国立研究開発法人日本原子力研究開発機構大洗研究所
廃棄物管理施設保安規定の変更認可申請の補正について

国立研究開発法人日本原子力研究開発機構大洗研究所
廃棄物管理施設保安規定（補正）

廃棄物管理施設保安規定

新旧対照表

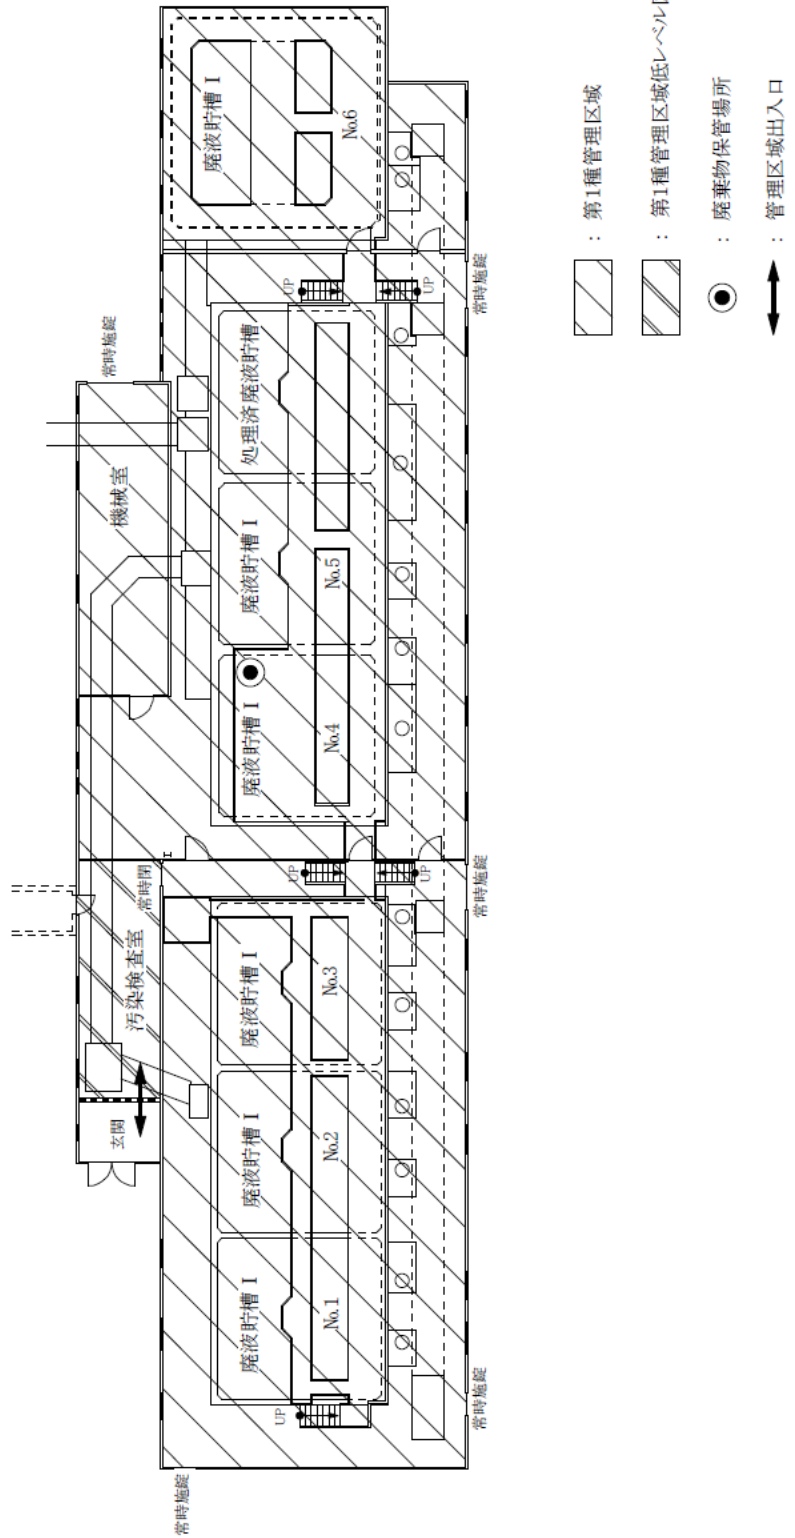
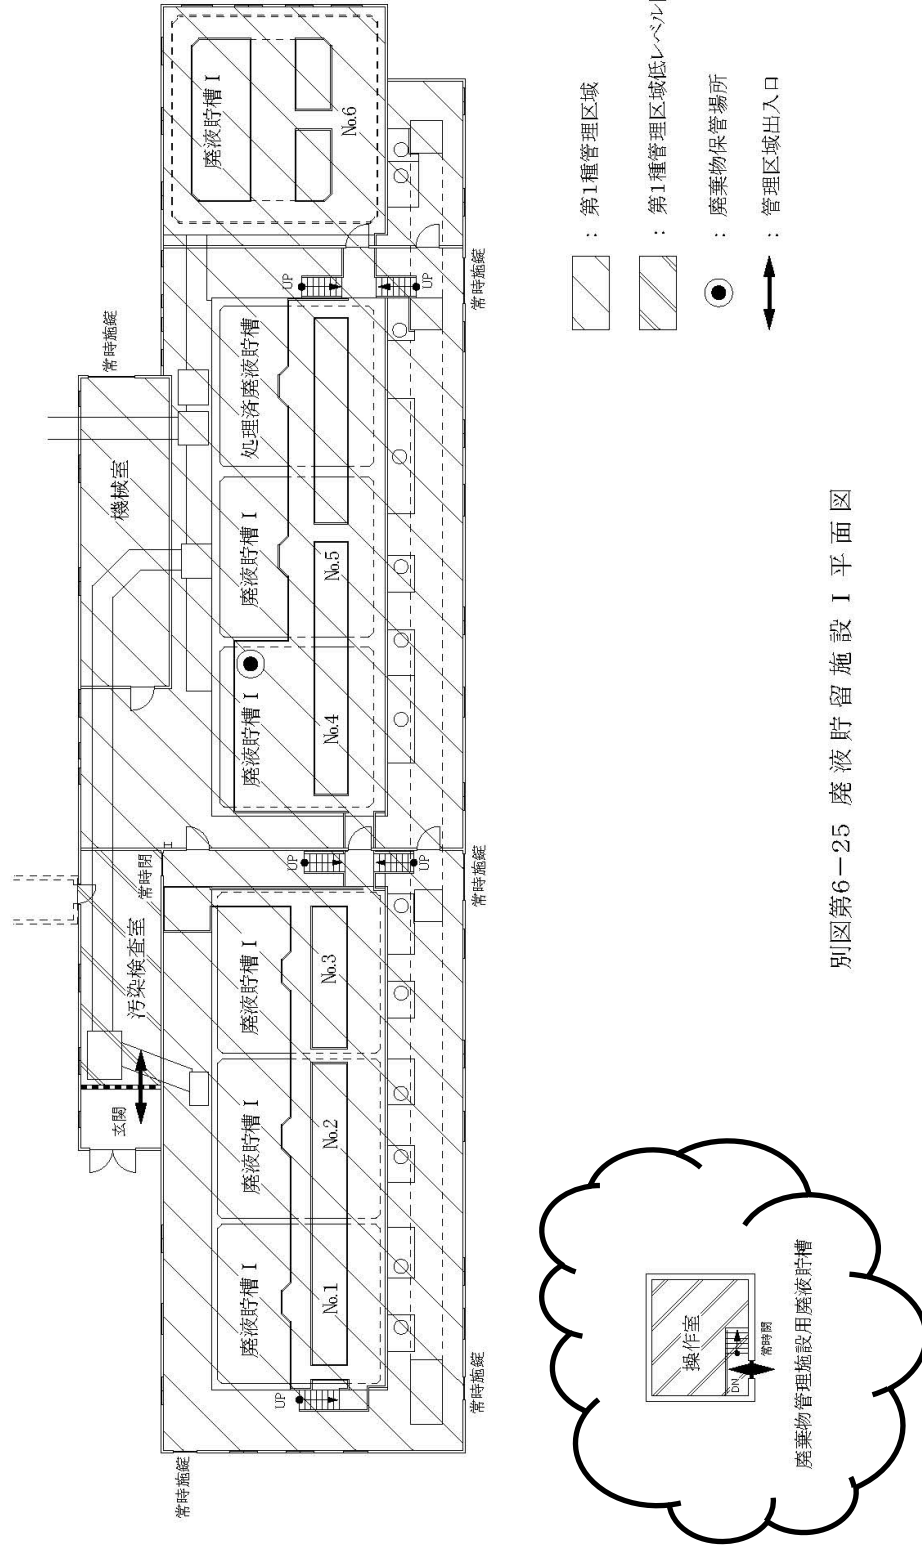
変更前（補正前（平成28年12月17日付け補正））	変更後（補正後）	備考
<p>別図第2の2-2 品質マネジメントシステム文書体系図</p> <p>→ JEAC 4111-2009 に基づいた品質保証マネジメントを記述した文書（保安規定第13条の2の品質保証計画、廃棄物管理施設品質保証計画書）</p> <p>→ 本部、大洗研究開発センター、部で定める品質保証に係る文書（規則、要領書、運転手引等）</p> <p>→ 本部、大洗研究開発センター、部、課で定める品質保証に係る業務及び作業の文書（各業務の作業手順書等）</p> <p>→ 本部、大洗研究開発センター、部、課が実行した業務の証拠として残すもの（記録）</p>	<p>別図第2の2-2 品質マネジメントシステムプロセス関連図</p> <p>4. 品質マネジメントシステム（4.1 一般要求事項）</p> <p>5. 経営者等の責任</p> <p>Plan</p> <ul style="list-style-type: none"> 5.1 経営者の関与 5.2 原子力安全の重視 5.3 品質方針 5.5 責任、権限及びコミュニケーション 5.4 計画 <ul style="list-style-type: none"> 5.4.1 品質目標 5.4.2 マネジメントシステムの計画 5.6 マネジメントレビュー <p>4.2 文書化に関する要求事項</p> <p>Do 7. 業務の計画及び実施</p> <ul style="list-style-type: none"> 7.2 業務・廃棄物管理施設に対する要求事項に関するプロセス 7.1 業務の計画 <ul style="list-style-type: none"> 運転管理、核燃料物質等の管理、放射線管理、放射性廃棄物の管理、保守管理、非常の場合に講ずべき処置 7.3 設計・開発 7.4 調達 7.6 監視機器及び測定機器の管理 7.5 業務の実施 <p>6. 資源の運用管理</p> <ul style="list-style-type: none"> 6.1 資源の確保 6.2 人的資源 6.3 インフラストラクチャ 6.4 作業環境 <p>Check、Act 8. 評価及び改善（8.1 一般）</p> <ul style="list-style-type: none"> 8.2 監視及び測定 <ul style="list-style-type: none"> 8.2.1 組織の外部の者の意見 8.2.2 内部監査 8.2.3 プロセスの監視及び測定 8.2.4 検査及び試験 8.3 不適合管理 8.4 データの分析及び評価 8.5 継続的改善 <ul style="list-style-type: none"> 8.5.1 継続的改善 8.5.2 是正処置等 8.5.3 未然防止処置 <p>基本プロセス 中プロセス 中プロセス </p> <p>→ : 明確な関連 - - - : 理解上重要な関連</p>	<p>・関連図の変更</p>

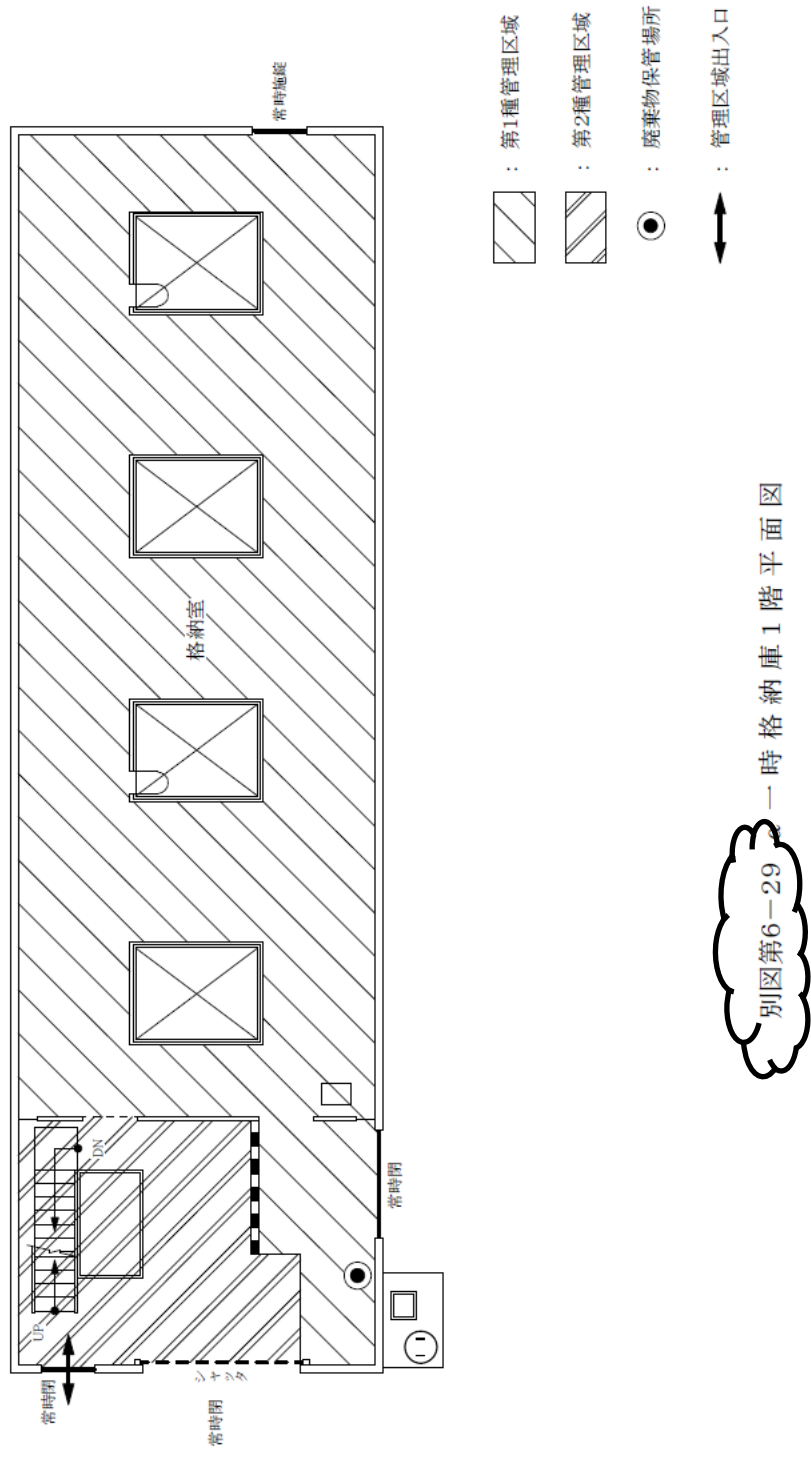
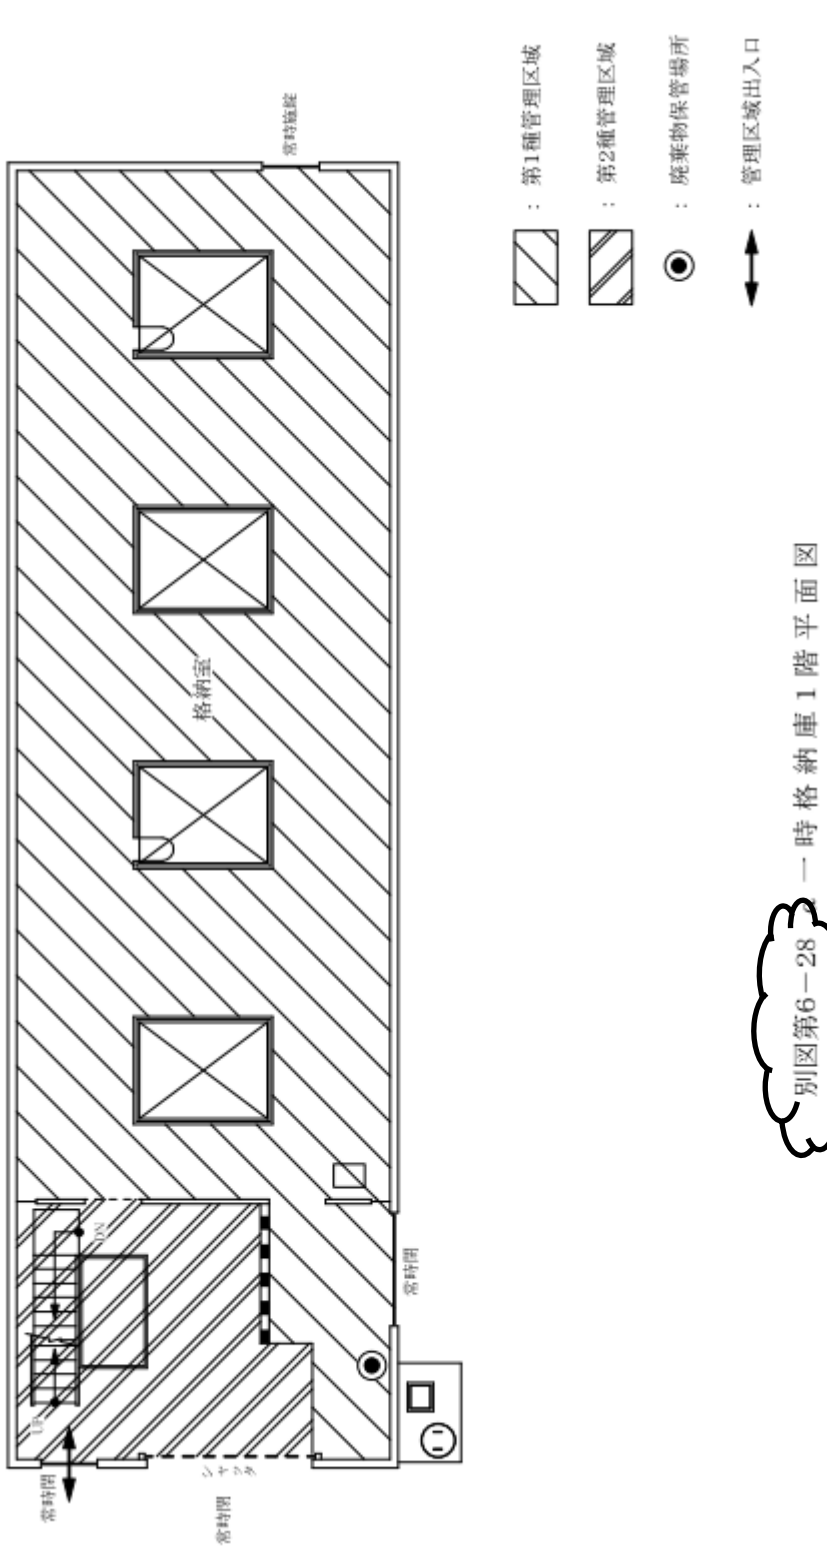
変更前（補正前（平成28年12月17日付け補正））	変更後（補正後）	備考
<div style="display: flex; justify-content: space-around;"> <div style="text-align: center;">  <p>2階平面図</p> </div> <div style="text-align: center;">  <p>中2階平面図</p> </div> </div> <p style="text-align: center;">： 第1種管理区域</p> <p style="text-align: center;">別図第6-10 β・γ 固体処理棟Ⅲ 2階及び中2階平面図</p> <p>別図第6-11～別図第6-22（省略）</p>	<div style="display: flex; justify-content: space-around;"> <div style="text-align: center;">  <p>2階平面図</p> </div> <div style="text-align: center;">  <p>中2階平面図</p> </div> </div> <p style="text-align: center;">： 第1種管理区域</p> <p style="text-align: center;">別図第6-10 β・γ 固体処理棟Ⅲ 2階及び中2階平面図</p> <p>別図第6-11～別図第6-22（変更なし）</p>	<p style="text-align: center;">備考</p> <ul style="list-style-type: none"> ・有機溶媒貯槽の追加

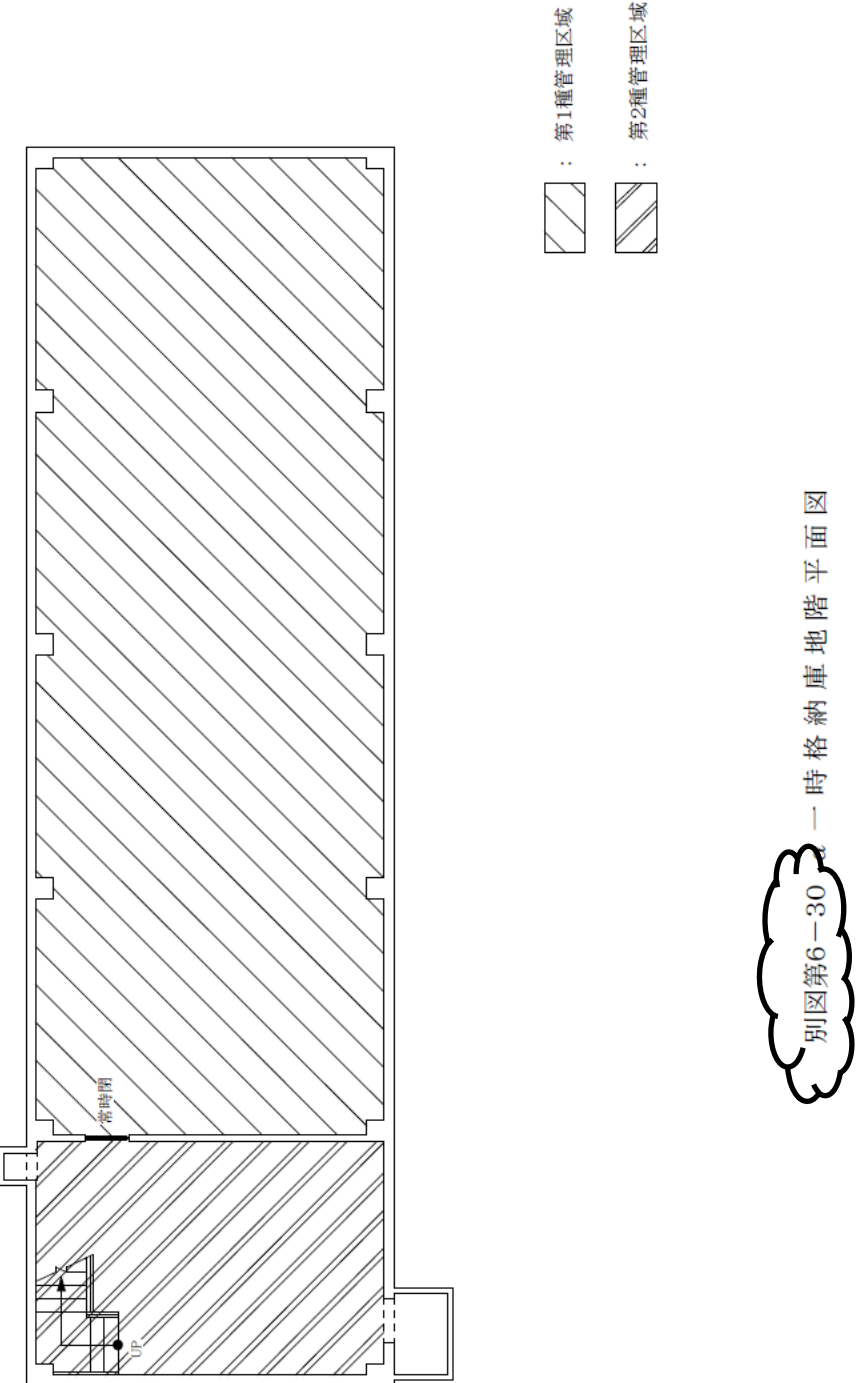
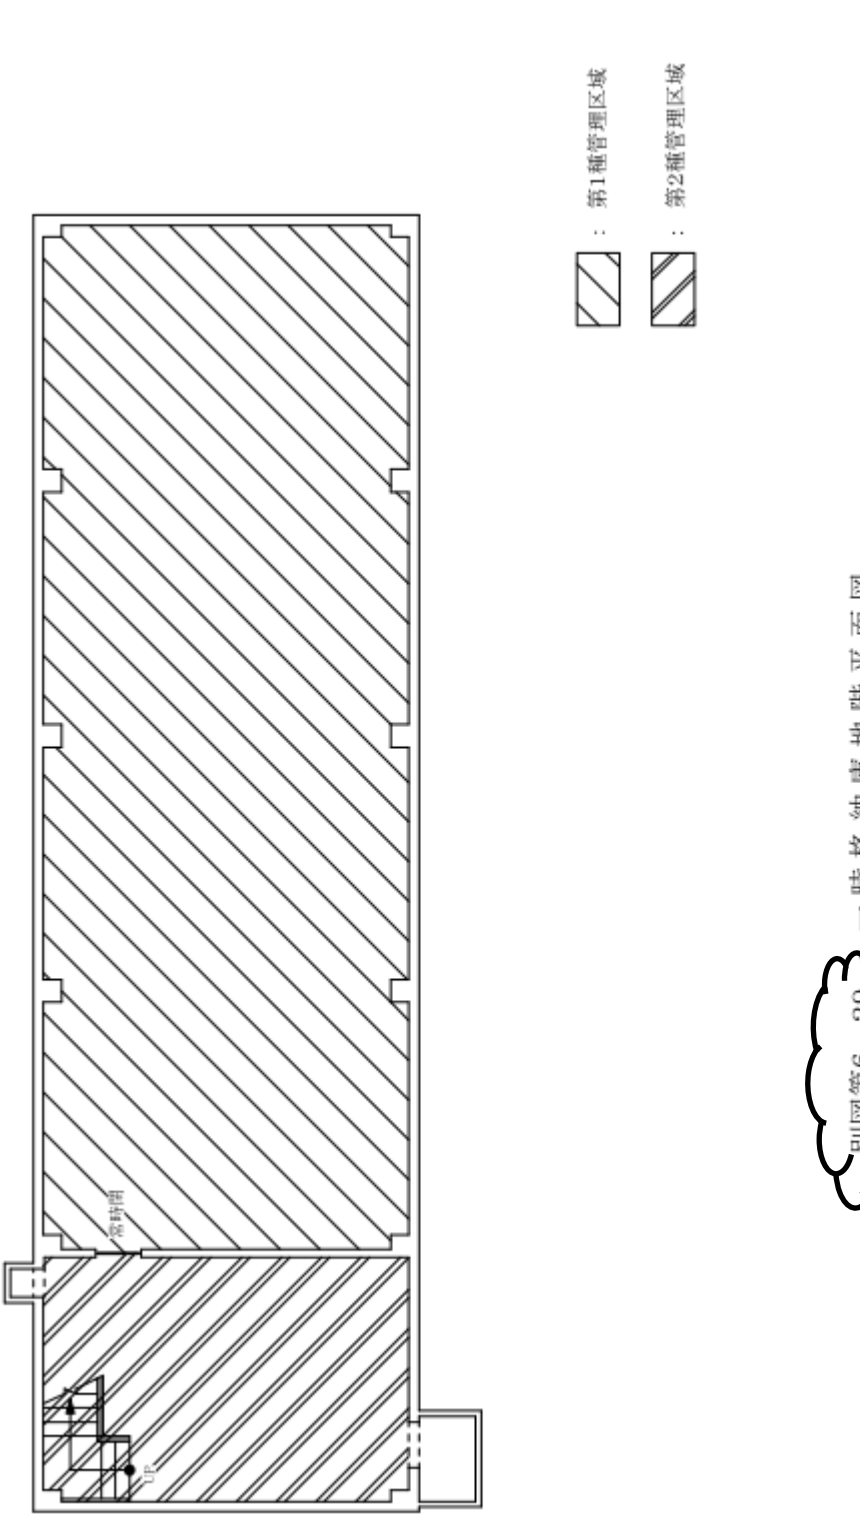
変更前（補正前（平成28年12月17日付け補正））	変更後（補正後）	備 考
<div data-bbox="255 583 1026 632" style="border: 1px solid red; padding: 2px; margin: 10px auto; width: fit-content;">核物質防護情報が含まれているため公開できません。</div> <div data-bbox="1113 884 1151 1451" style="text-align: center; margin-top: 200px;">別図第6-23 α 固体貯蔵施設1階平面図</div> <div data-bbox="186 1896 516 1936" style="margin-top: 100px;">別図第6-24 （省略）</div>	<div data-bbox="1374 583 2145 632" style="border: 1px solid red; padding: 2px; margin: 10px auto; width: fit-content;">核物質防護情報が含まれているため公開できません。</div> <div data-bbox="2214 873 2252 1440" style="text-align: center; margin-top: 200px;">別図第6-23 α 固体貯蔵施設1階平面図</div> <div data-bbox="1294 1896 1676 1936" style="margin-top: 100px;">別図第6-24 （変更なし）</div>	<ul style="list-style-type: none"> ・廃棄物保管場所の追加
